**Fehler- und Schwachstellenanalyse zum
Mineralstoff-Aufbereitungs-Zentrum
- MAZ Travemünde -
der Firma Scheel Erdbau
in Lübeck – Travemünder Landstraße**

i. A. Im Auftrag der Bürgerinitiativen:

6. Juni 2017

Die Änderungsgenehmigung 2016 zur Betriebsverlängerung ist Gegenstand dieser Fehler- und Schwachstellenanalyse vom Umweltnetzwerk Hamburg.

Abb.12 MAZ-Gelände Travemünder Landstr. / Messungen (Gelb) erfolgten mit Google-Earth©3-2017

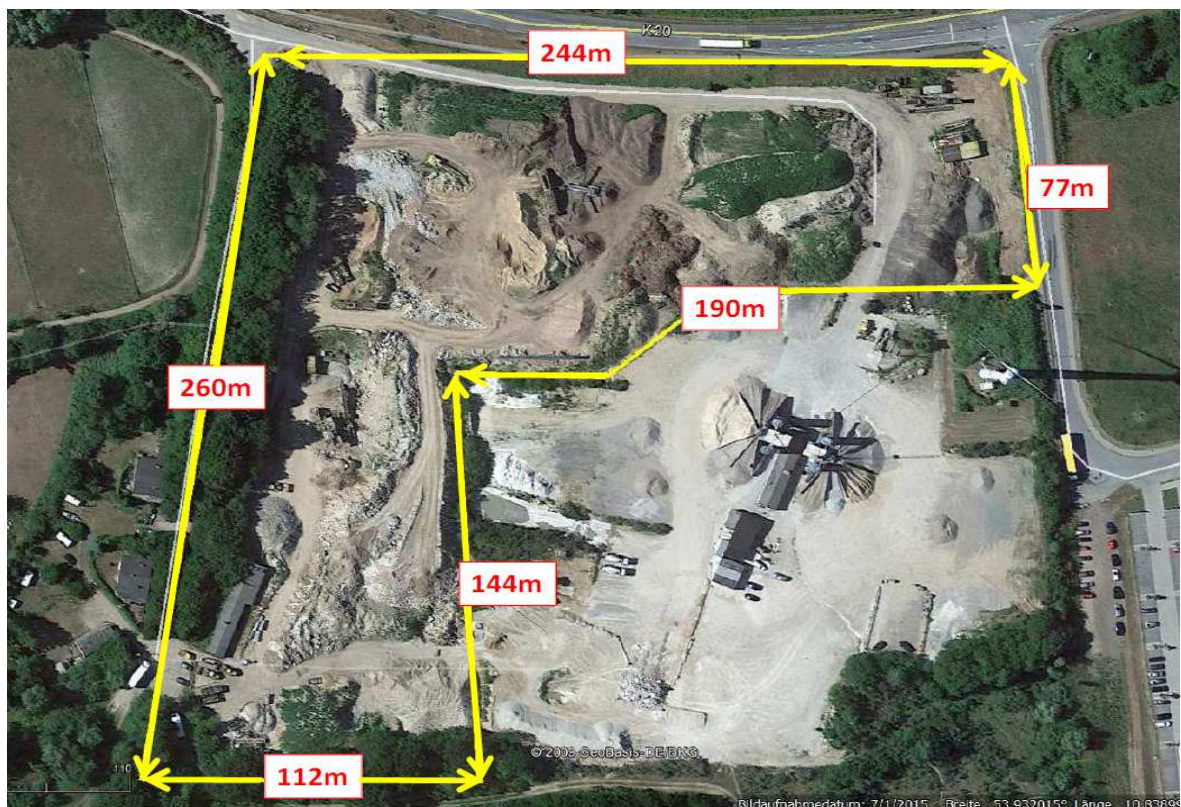
Laut Antragsunterlagen (Betriebsbeschreibung S. 33) umfasst das Gelände des MAZ-Travemünde 34.463 m^2 (~3,5 ha). Für die Immissionsberechnungen der Staub-, und Lärmgutachten wurde vom Sachverständigen-Ring Dipl. Ing. Mücke „als Quelle ein Quader mit der **Grundfläche des Betriebsgeländes von $500 \text{ m} \times 172 \text{ m}$** $\times 8 \text{ m} = 688.000 \text{ m}^3$ zu Grunde gelegt“. (s. Seite 15 Staubprognose) Über eine Plausibilitätsprüfung wurde festgestellt, dass diese Messangaben des Gutachters insgesamt unzutreffend sind. Statt 3,5 ha hat der Gutachter für das Betriebsgelände des MAZ-Travemünde fälschlicherweise 8,6 ha zu Grunde gelegt.

Vom Umweltnetzwerk wurde das MAZ-Gelände deshalb nachgemessen. Google ermöglicht dafür eine Meter-genaue Datenerfassung – siehe nachfolgende Fotos:

Abb.13: Vergleich der MAZ-Betriebsgrenzen: Real = Gelb - Gutachtergrenzen in Rot © Google

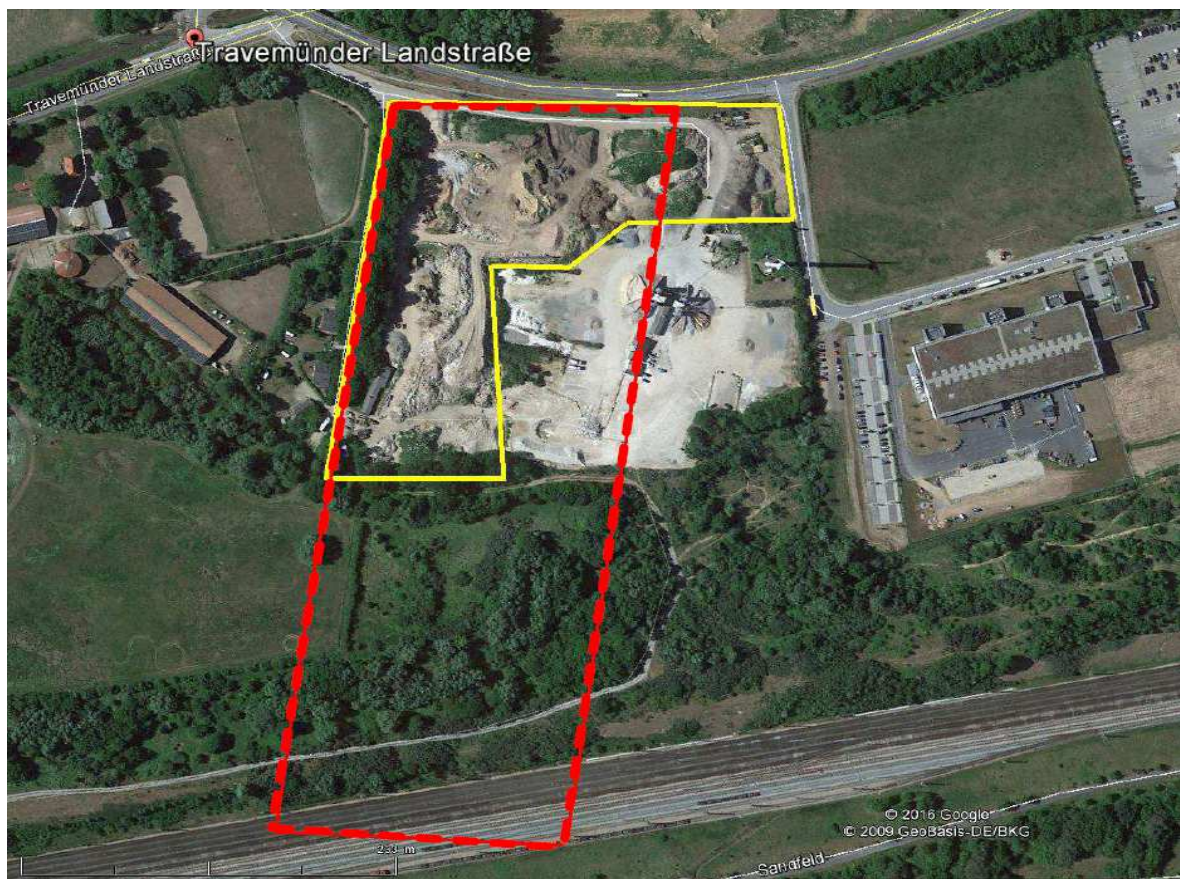
Würden die in beiden Gutachten der Firma Mücke (für die schalltechnische Untersuchung sowie auch für die staubtechnische Untersuchung) fälschlich genannten Betriebsgrenzen berücksichtigt, so würden die Abfälle u.a. auch auf den Bahngleisen des Betriebsgeländes der Skandinavien-Bahn, sowie auch auf dem Gelände der Firma Fischer-Beton lagern. Die von der Firma Mücke für die Gutachten angeführten Grundstücksabmessungen für das MAZ-Travemünde sind somit unzutreffend. Vom Gutachter Mücke wurde eine 2,5-fach größere Anlage zugrunde gelegt.

Nachfolgendes Foto mit einer Gegenüberstellung der falschen (Rot) und real eingefügten Betriebsgrenzen verdeutlicht diese Aussagen.

Abb.14: MAZ-Travemünde – Antrag Fa. Scheel 2016, Lageplan Lärmgutachten S.20 © Fa. Mücke 2005

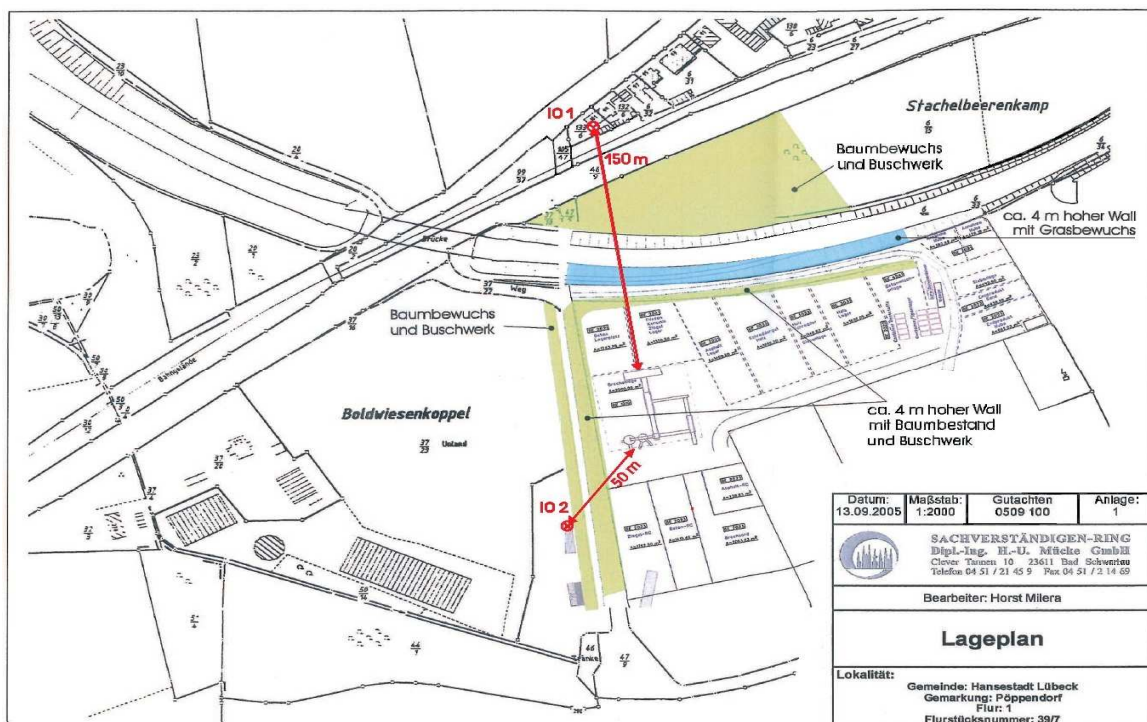
Nachfolgende Grafik ist der schalltechnischen Untersuchung der Firma Mücke (Seite 20) entnommen. Für die Lärmquellen wurden vom Gutachter Entfernungen zu den **Wohnorten IO 1 von 150 m, der Wohnort IO 2 mit 50 m** berücksichtigt.

Eine Isophonenkarte, von der die genaue Lage der Schallquellen (Maschinenpark) abgeleitet werden könnte, wurde vom Gutachterbüro Mücke nicht beigelegt.

Abb. 17: Vom MAZ-Lärm betroffenes Wohnhaus Immissionsort 2 in Travemünder Landstr. © Google

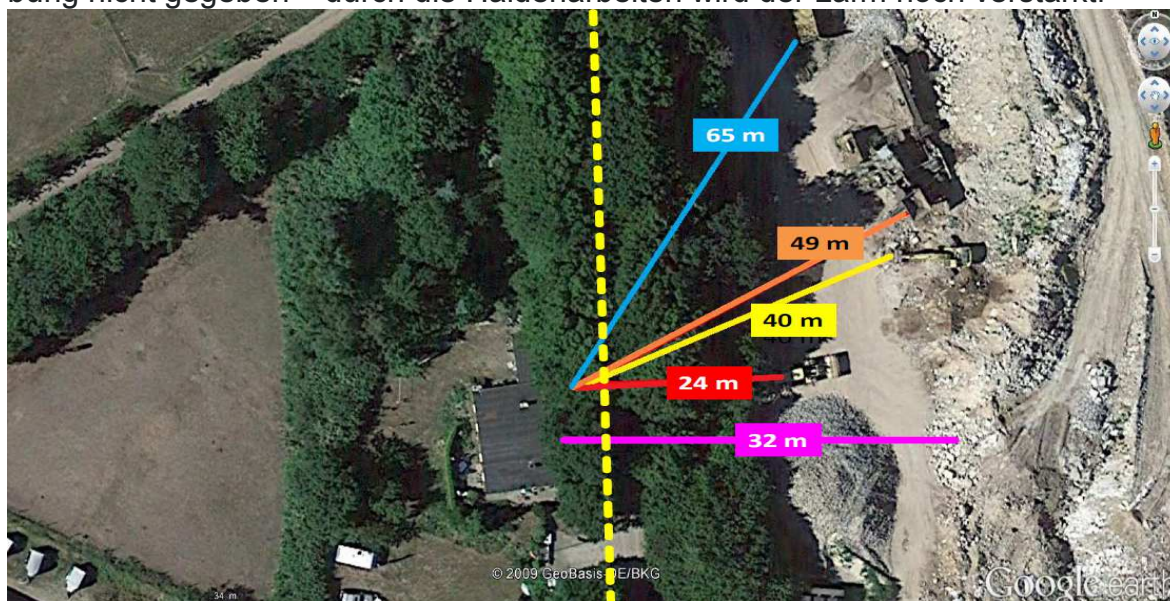
Der am höchsten betroffene Immissionsort **IO 2** befindet sich neben dem MAZ **süd-westlich**. Eine Lärminderung von **-5 dB** durch **nördliche Haufwerke** kann somit nicht im Süden des Betriebsgeländes geltend gemacht werden. Der Lärmschutz durch Haufwerke kann auch deshalb nicht geltend gemacht werden, da der mobile Maschinenpark überall auf dem Gelände eingesetzt wird - die Geräte oben auf den Abfallhalden arbeiten. Ein abschirmender Lärmschutz ist für die Umgebung nicht gegeben – durch die Haldenarbeiten wird der Lärm noch verstärkt.

Abb. 18 Staubgutachten Firma Mücke - Lageplan, Schwebstaubkonzentration © MAZ-Travemünde

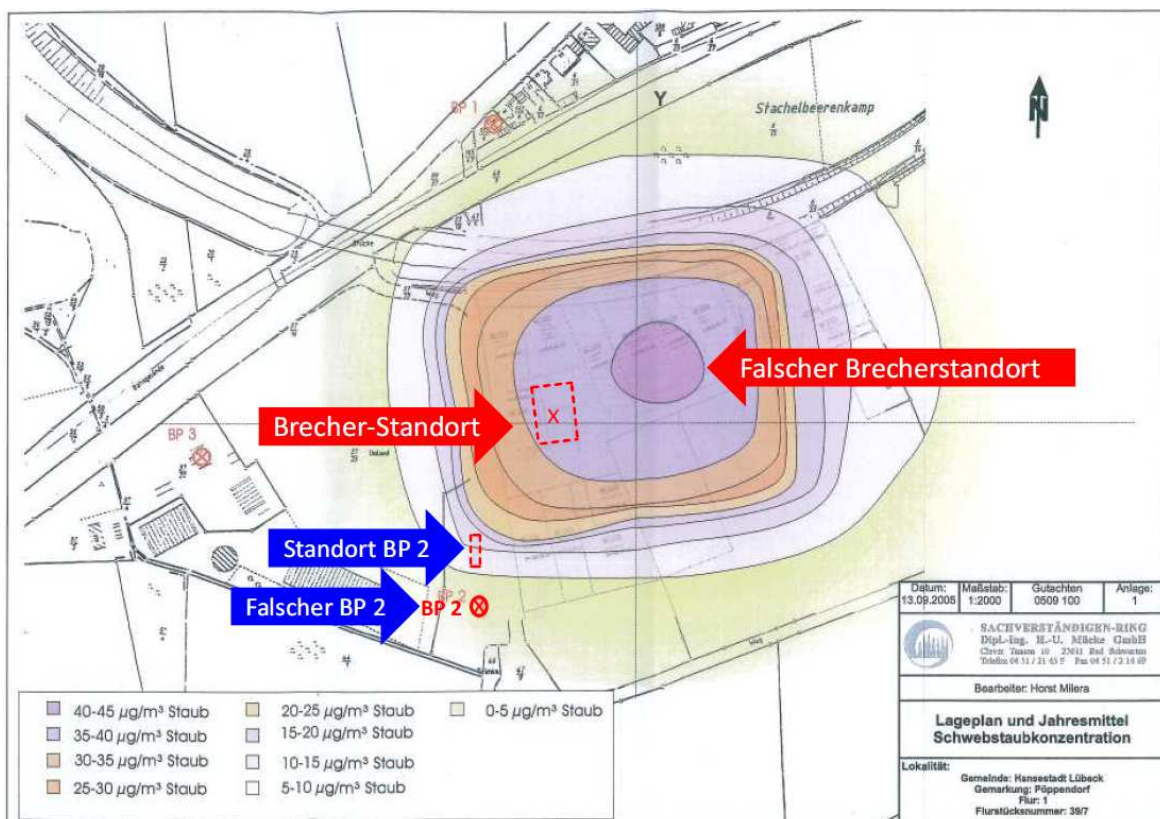
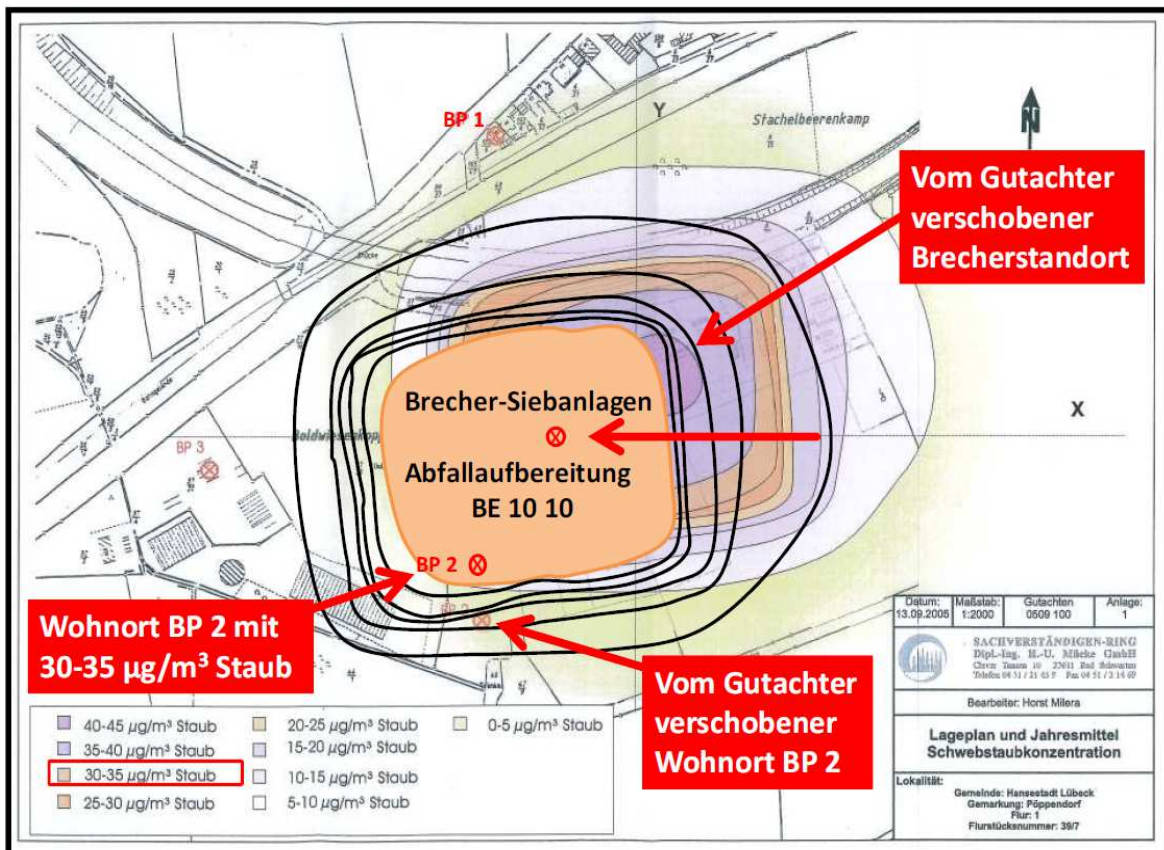
Diese Aussage ist nachweislich unzutreffend. Die Standorte der Emissionsquellen wurden auf dem Lageplan im Staubgutachten unkorrekt wiedergegeben.

Der Standort der Aufbereitungsanlagen wurde im Lageplan des Staubgutachtens unzutreffend nach Nord-Osten verschoben, während der Wohnort (BP 2) nach Süden verlagert wurde. Der Abstand zu den wesentlichen Staubquellen, u.a. zu den Brecher-/ Siebanlagen wurde dadurch von ca. 30 – 50 m auf das Doppelte mit über 100 m vergrößert. Der Beurteilungspunkt 2 wurde vom Gutachter unkorrekt außerhalb der zu berücksichtigenden Staubkonzentrationsgebiete bewertet.

In nachfolgender Abb. 19 des Lageplans wurden vom Umweltnetzwerk die tatsächlichen Standorte (X) der Brecher-/ Siebanlagen korrigiert dargestellt. Nach diesem berichtigten Lageplan liegt der Wohnort Travemünder Landstr. (BP 2) innerhalb der höchsten Emissionen des MAZ-Travemünde. Der Beurteilungspunkt 2 wird demnach mit sehr hohen Schwebstaubkonzentrationen beaufschlagt. **Die Immissionswerte am Wohnhaus BP 2 werden unzulässig hoch überschritten.**

Vom Gutachter (Firma Mücke) wurden die Standorte der Staubemissionsquellen auf dem Lageplan (**Abbildung 18**) unkorrekt dargestellt. Auf dieser unzutreffenden Berechnungsgrundlage wurden aber die Staubbelastrungen ermittelt, die damit insgesamt fehlerhaft sind. Die größten Emissionsquellen des MAZ (**Rot**) u.a. die Prallbrecheranlage und die Siebanlage (Standort BE 10 10), sowie auch der Beurteilungspunkt 2 als maßgeblicher Wohnort wurden mit falschen Standorten (**Blau**) bewertet. **Die Ergebnisse dieser Berechnungen für die Staubprognose sind daher ebenso fehlerhaft - das Gutachten ist insgesamt fachlich abzulehnen.**
